Znak sprawy ZP/PN/2020/15-kardiologia jednorazówka II

dotyczy: pytań wniesionych do prowadzonego postępowania o udzielenie zamówienia publicznego na **zakup wraz z dostawą i rozładunkiem wyrobów medycznych jednorazowego użytku na potrzeby Oddziału Kardiologii Specjalistycznego Centrum Medycznego im. św. Jana Pawła II S.A.**

Pytanie 2, pakiet nr 14

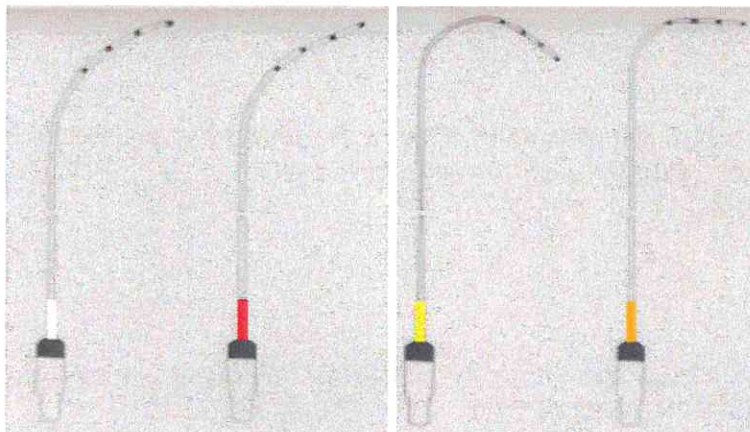
Zwracamy się do Zamawiającego o dopuszczenie elektrod do czasowej stymulacji serca, endokawitarnych dwubiegunowych, które z powodzeniem stosowane są na wielu oddziałach kardiologii na terenie Polski i w Europie.

Elektrody dostępne są w średnicach 4F, 5F i 6F – zgodnie z wymaganiami SIWZ.

Poniżej dostępne krzywizny elektrod:

Odpowiedź 2: Zgodnie z SIWZ.
